津駅西口駅前広場エリアマネジメント会議

～津駅西口駅前広場の配置計画案・整備イメージ(Ver.4)～

令和6年12月20日
津 市

4 配置計画案・整備イメージ(Ver.3)に対する意見概要②

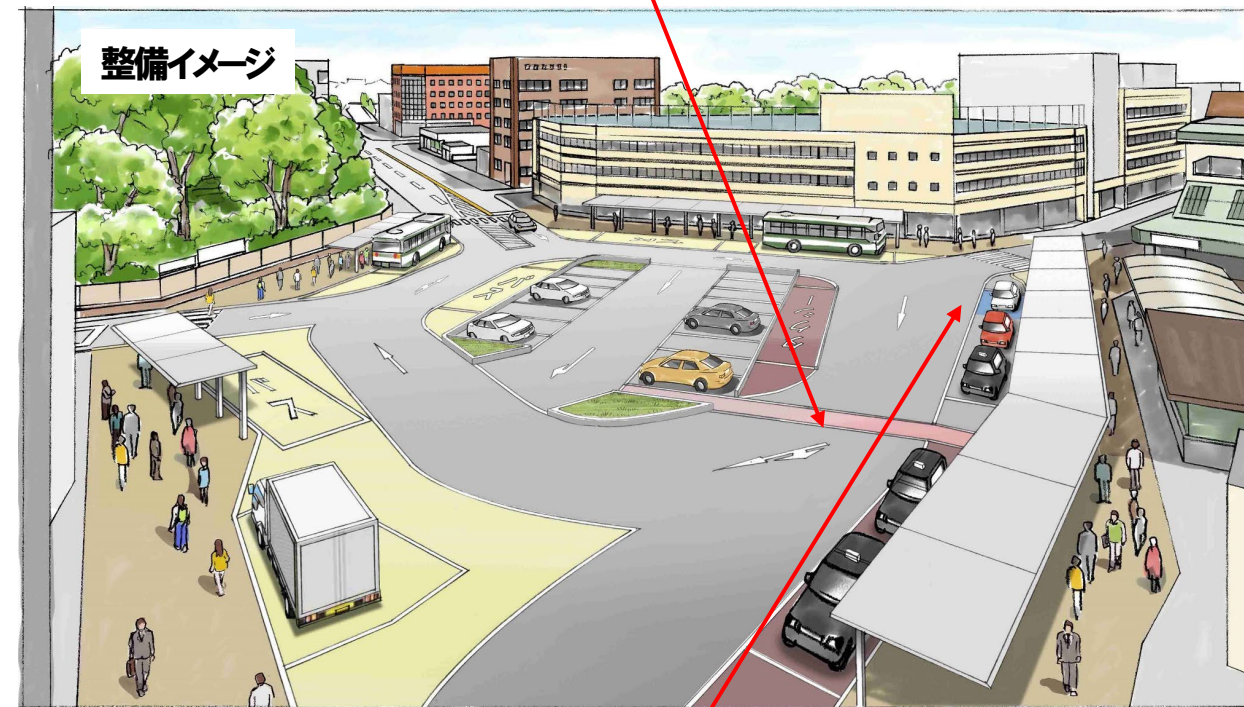
- ・歩道幅員を拡幅したことについて、「(とても)良くなっている」と評価 **(87%)**

- ・営業運行時間外は、一般送迎バス等の乗降場として有効活用することについて、「(とても)良くなっている」と評価 **(76%)**

- ・東西連絡線(地下道)南側に分煙施設、休憩施設を設けることについて、「(とても)良くなっている」と評価 **(72%)**

- ・車両の合流箇所から離れた場所に移動させたことについて「(とても)良くなっている」と評価 **(72%)**

- ・駅舎に近い場所に降車場を4台分確保(身体障がい者優先利用)について「(とても)良くなっている」と評価 **(78%)**

6 配置計画案(Ver.4)

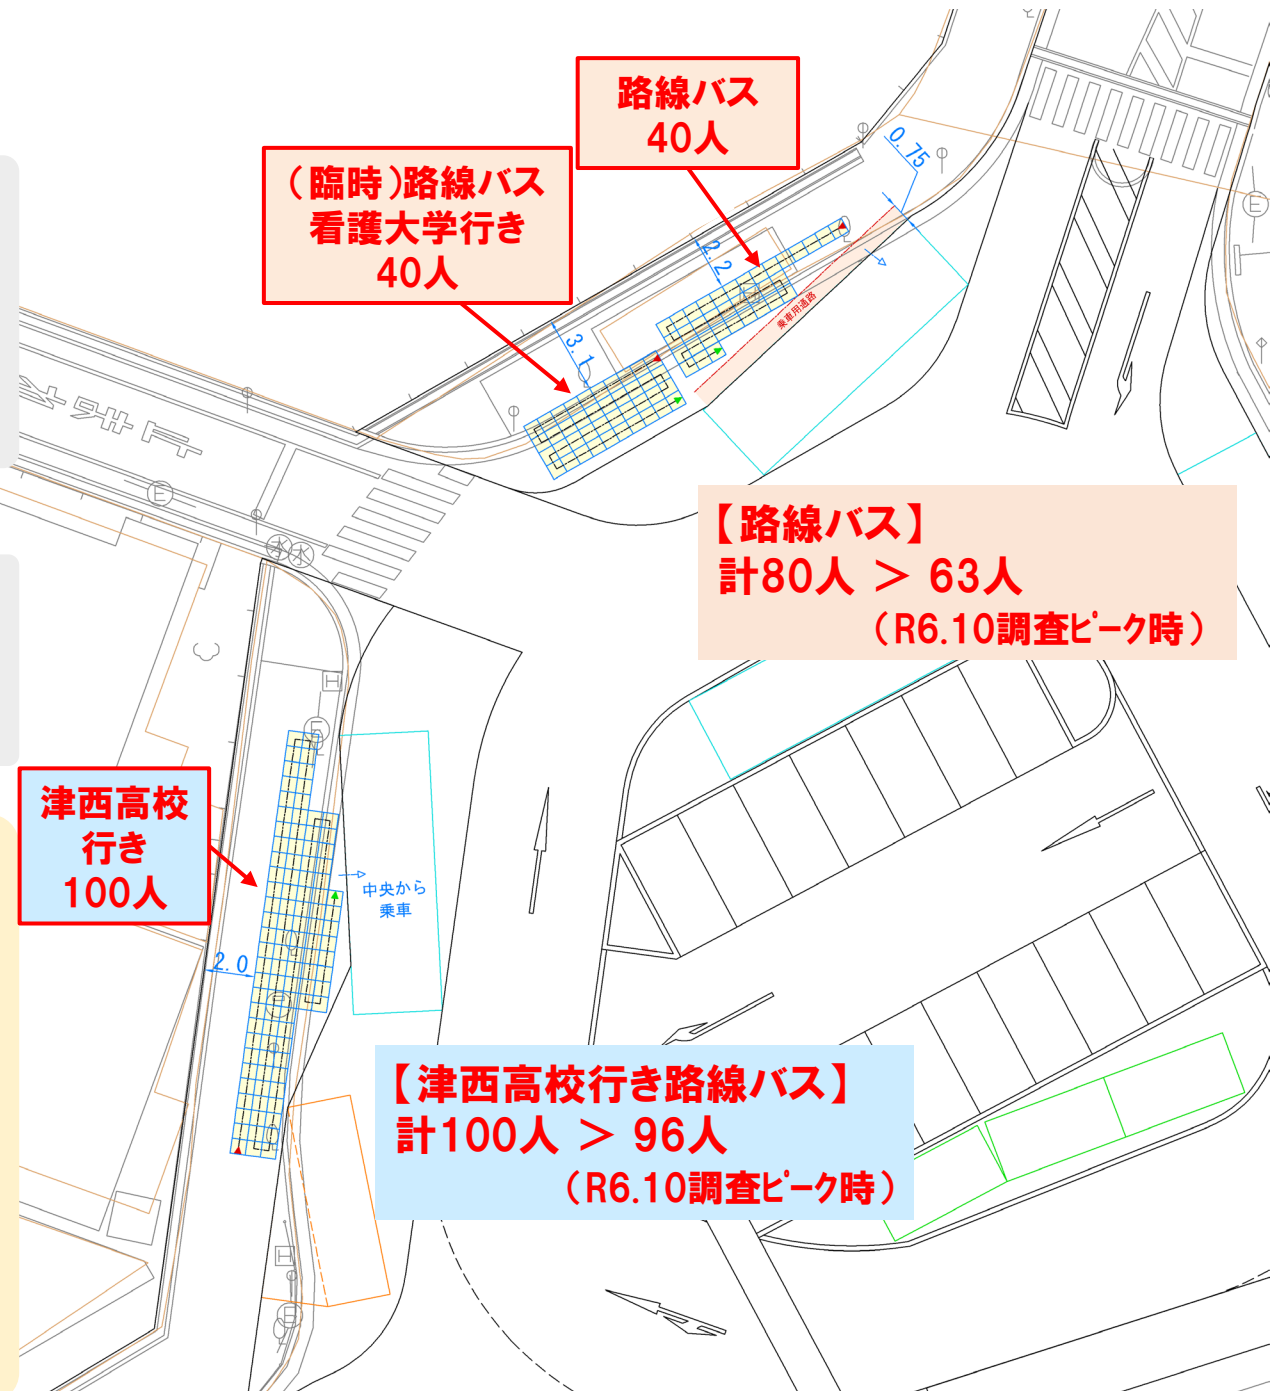
- ・津西高校行き路線バス乗り場について、一般送迎バスや観光バスも共用するのであれば、**観光バス(大型車両)の停車が可能か軌跡を確認すべき。**
- ・**タクシー乗車場は、発車時に荷下ろし場への影響がないように確認すべき。**
- ・歩行空間に問題がないか確認するため、**バス待機列の想定を可視化**できないか。
- ・朝の8時前後は荷下ろしの需要が少ないため、**荷下ろしスペースを一般送迎バスの乗降に利用**するなど、有効活用してはどうか。
- ・駅前広場中央部分について、一般送迎車乗車・待機場で降車した人が、縁石を跨いで**タクシー待機場側に進入しないよう対策**が必要ではないか。
- ・**短期的な整備と中長期的な整備の関係性を分かりやすく示すべき。**

- ・一般送迎乗車・待機場が不足しているのではないかと。塾待ちの待機車両の台数を考慮しているのか。
- ・公共交通(バス・タクシー)を優先し、一般送迎車は制約されてよい。
- ・歩道幅員の計画について、適正か判断するための根拠を示すべき。また、バス待機列レーンを設けるなど、歩行者との区分けを検討すべき。
- ・他の用途の場所を共用するなど、一般送迎バスの乗降スペースにも配慮すべき。
- ・喫煙場所の設置により、分煙が進みポイ捨てが減るのではないかと。
- ・未成年が多く通る道であり、喫煙場所は不要ではないかと。
- ・自転車の走行が歩行者にとって危険なので、自転車の走行箇所を確保すべき。
- ・駐輪場(時間極)の整備やシェアサイクルを設置するなどの対策により、自家用車利用の抑制を行うべき。
- ・線路沿いの駐輪場の自転車が通行の妨げになっているので改善すべき。
- ・その他、配置の変更に関する意見が多数。

- ・営業運行時間(7:20~8:40)外は、他の一般送迎バス等(企業送迎バス、スクールバス、観光バス等)の乗降場として**共用利用**

- ・通勤通学時の利用想定から、バスの待機方法を**ルール化**

- ・**駅利用者**のための乗車・待機場として整備

〔 交通量調査結果(ピーク時)
駅利用送迎車両19台<20台(※1) 〕

※1 一般送迎車乗車・待機場16台 + 降車場4台 = 20台

- ・バスの待機方法のルール化に合わせ、**シェルターの範囲を拡大**

- ・分煙を図るため、**副流煙の影響**がないよう配慮した分煙施設を整備

8 津駅西第一公共自転車等駐車場の再整備イメージ

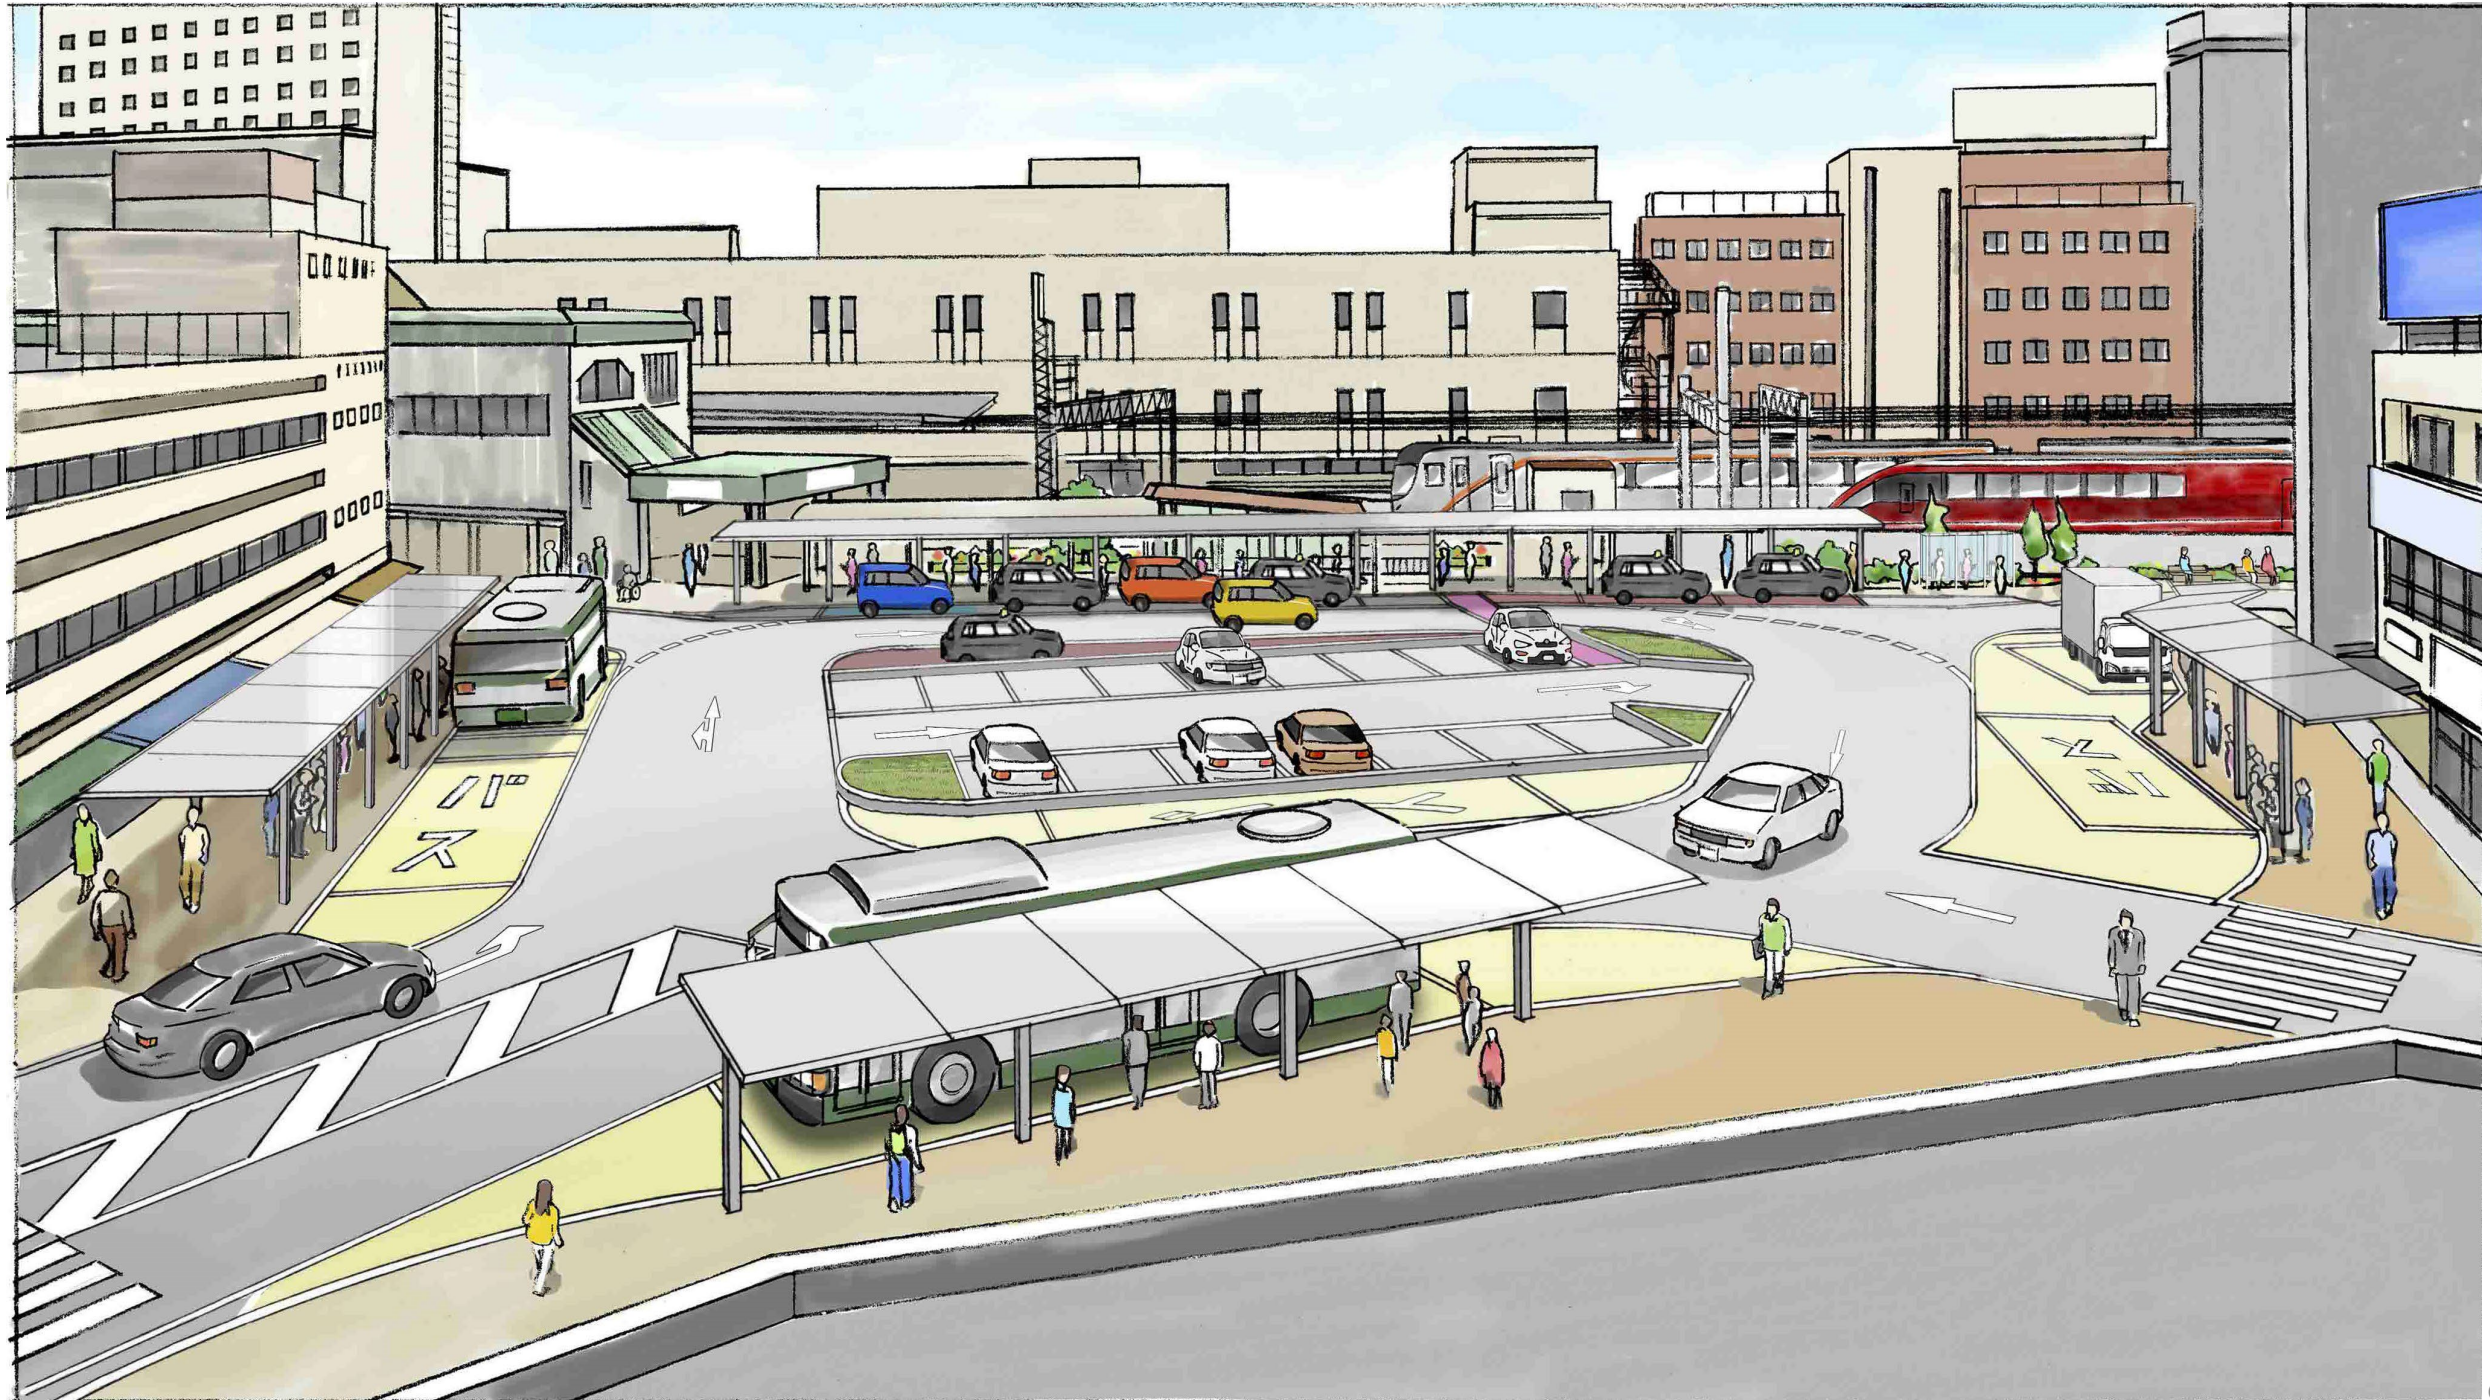
- ◆収容台数を超え駐車
- ◆乱雑な駐車で景観を損ね、安全な通行を妨げ
- ◆駅から最も近く、利便性・需要が高い

- ◆学生が駅前広場周辺の歩道上で滞留(滞留空間の不足)

- ◆新たなモビリティ(シェアサイクル、電動キックボード)ポートを整備し、回遊性と利便性の向上を図る

- ◆サイクルラックを設置した駐輪場として再整備し、整序化を図る

- ◆安全快適に休憩できる滞留空間を確保し、利便性の向上を図る
